Aplicabilidade do regime jurídico de Avaliação de Impacte Ambiental

Identificação	
Designação do Projeto	Ampliação do Aterro de Resíduos Não Perigosos de Castelo Branco – Construção da Célula n.º 3
Tipologia de Projeto	Anexo II, n.º 11, alínea c) e subalínea i) do Decreto-Lei n.º 151-B/2013, de 31 de outubro, na sua atual redação
Localização (freguesia e concelho)	Vedulho de Baixo, Freguesia e Concelho de Castelo Branco
Afetação de áreas sensíveis (alínea a) do artigo 2.º do DL 151-B/2013)	Não são afetadas áreas sensíveis definidas nos termos do disposto na alínea a) do artigo 2.º do Decreto-Lei n.º 151-B/2013, de 31 de outubro
Proponente	BioSmart - Soluções Ambientais, S.A
Entidade licenciadora	Agência Portuguesa do Ambiente, I.P.
Autoridade de AIA	Comissão de Coordenação e Desenvolvimento Regional do Centro (CCDR Centro)

Parecer	Projeto suscetível de provocar impactes negativos significativos no ambiente, pelo que se entende que deve ser sujeito a procedimento de avaliação de impacte ambiental
----------------	---

Data de emissão	28 de fevereiro de 2025
------------------------	-------------------------

Figura 2 - Identificação de Linhas de água sobre a CMP 1:25 000

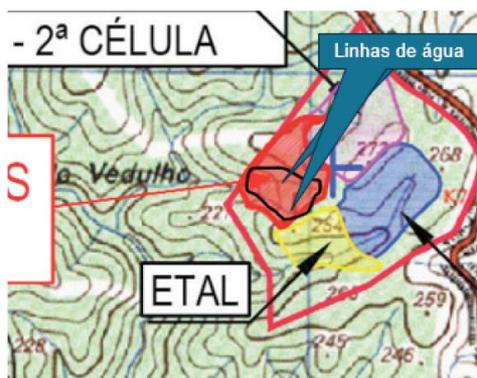
A ampliação proposta, em termos do domínio hídrico, prevê a instalação da nova célula no local onde existem duas linhas de água, com afetação de uma extensão entre 100 e 130 m.

- O facto da instalação da nova célula estar prevista para um local onde existem duas linhas de água.
- O subdimensionamento da ETAL que já se verifica atualmente e que é expectável que se agrave, bem como a inexistência de encaminhamento adequado para as águas residuais, salientando-se que o destino indicado para as mesmas se encontra a pelo menos 300 km de distância do aterro.
